DODATEK Č. 3 KUPNÍ SMLOUVY

NÁZEV VEŘEJNÉ ZAKÁZKY	INTERIÉR MASARYKOVY VEŘEJNÉ KNIHOVNY A TURISTICKÉHO INFORMAČNÍHO CENTRA VSETÍN V OBJEKTU Č.P. 1356
VEŘEJNÁ ZAKÁZKA DLE PŘEDMĚTU	VEŘEJNÁ ZAKÁZKA NA DODÁVKY
FORMA ZADÁVACÍHO ŘÍZENÍ	NADLIMITNÍ OTEVŘENÉ ŘÍZENÍ
EVIDENČNÍ ČÍSLO VZ	MUVS-S 4906/2024

SEZNAM ZMĚNOVÝCH LISTŮ - MVK

KNIHA INTERIÉRU ZMĚNY DODATEK 3

ZL34

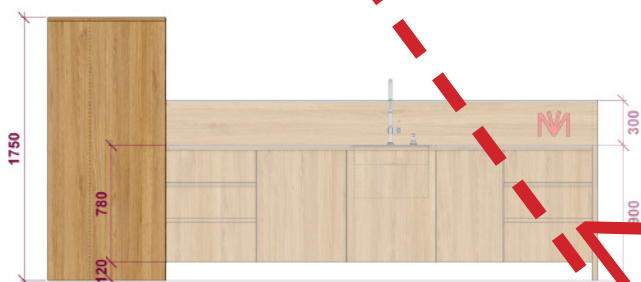
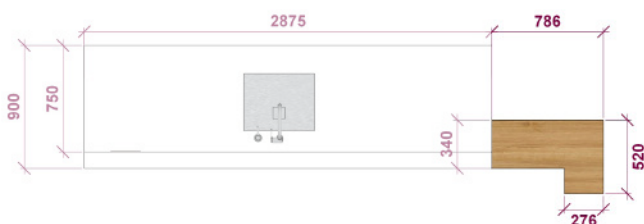
- BOČNÍ VYSOKÁ SKŘÍŇ BUDE ROZMĚRY PŘIZPŮSOBENA OKOLNÍM SKD KOSTRUKCÍM A VÝŠKOU KONKRÉTNÍMU TYPU CHLADÍCÍ VITRÍNY- OTVÍRÁNÍ ZE STRANY A UVNITŘ 4 VÝŠKOVĚ NASTAVITELNÉ POLICE, UZAMYKATELNÁ
- MATERIÁL : DVÍŘKA DŘEVO-1

Zrušení skříně- původní změnový list ZL01

ZL35

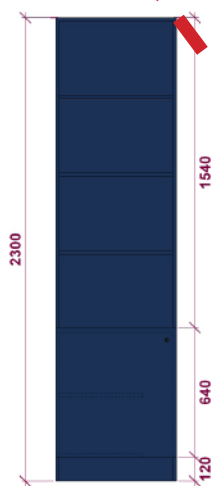
Vzhledem k nutnosti posunu ocelových rámu v průběhu výstavby (nesoudržné zdivo do kterého se měli rámy zapustit) byl výrazně zmenšen prostor do kterého byla skříň navrhována- ZL31 STAVBA MVK. Takto zmenšená skříň už neplní svou funkci a je tudíž z projektu rušena.

ZL36

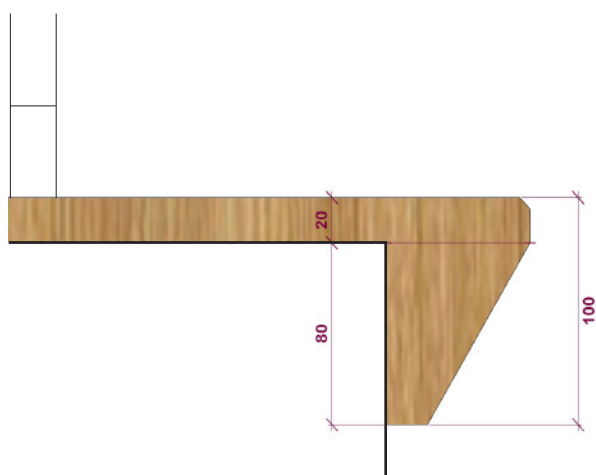
Parapet byl zrušen ZL08, ale bylo to chybné rozhodnutí. Parapet z masívu na okně být musí.

- KONSTRUKČNÍ ŘEŠENÍ :
PARAPET Z MASIVU
- SPOJENO S PODKLADEM LEPIDLEM
- MATERIÁL : DŘEVO-3

ZL14

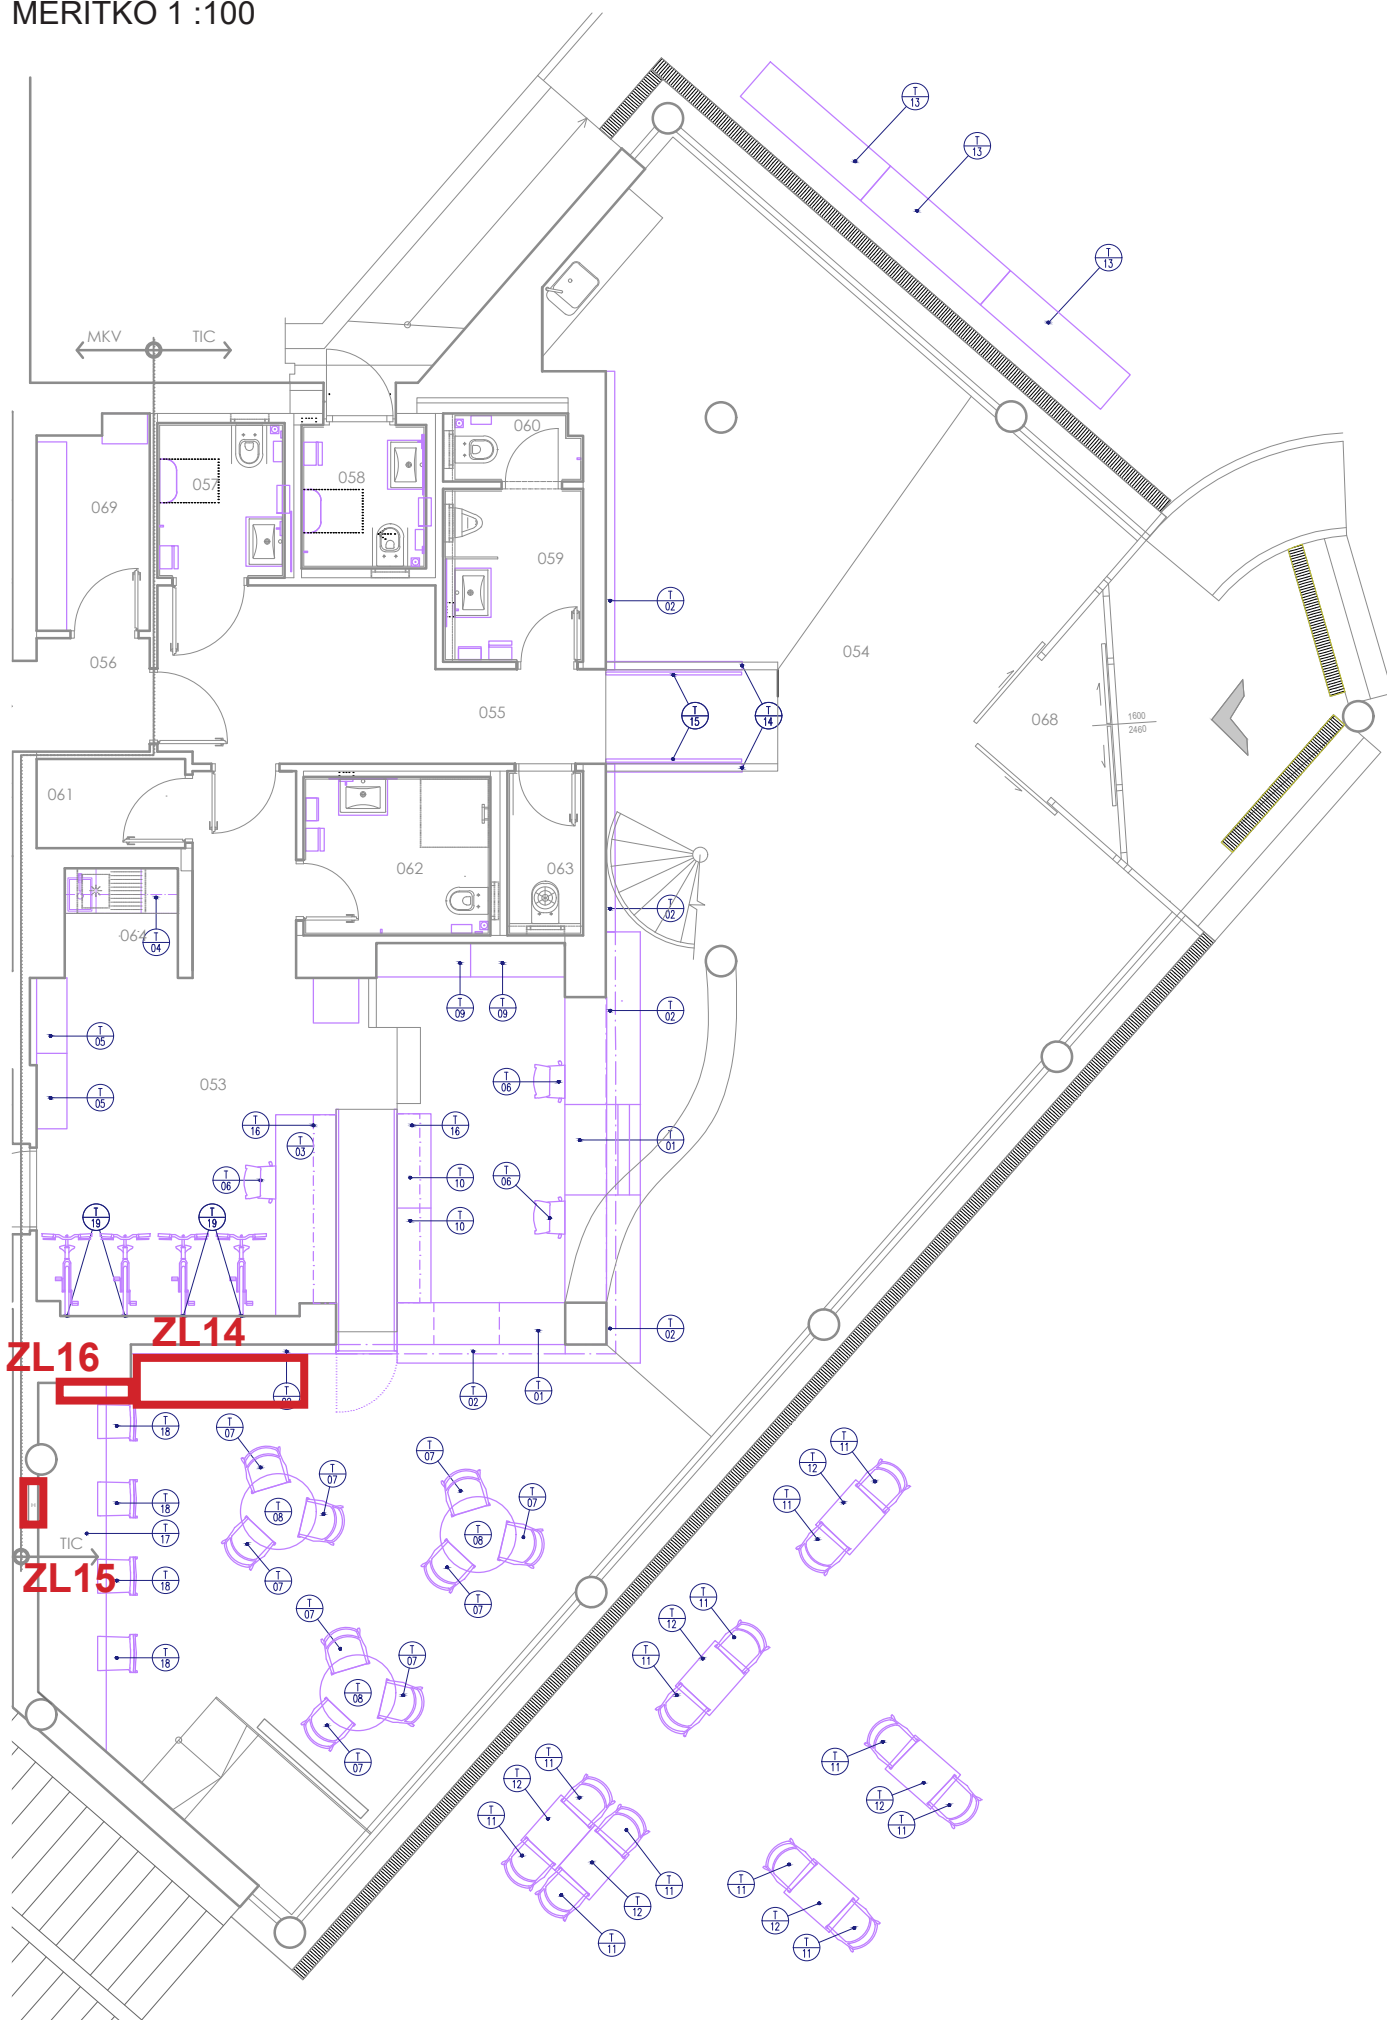
- 4 KS STOLOVÝCH NOH PRO DESKU PRVKU T17
- PRVEK T17 MÁ PRACOVNÍ DESKU VÝROBNĚ ROZDĚLENOU DO 2 KS A JEDEN KUS SE DÍKY TÉTO ÚPRAVĚ STANE PROSTOROVĚ VARIABILNÍM

- V OBKLADU (PRVEK T17) BUDE VYTVOŘEN VÝŘEZ S PANTY OTVÍRAVÝMI NA 180 STUPŇU PRO PLNÝ PŘÍSTUP KE STÁVAJÍCÍMU HYDRANTU

- STŮL 1160X520X750 MM NA SAMOSTATNÉ KOVOVÉ PODNOŽI
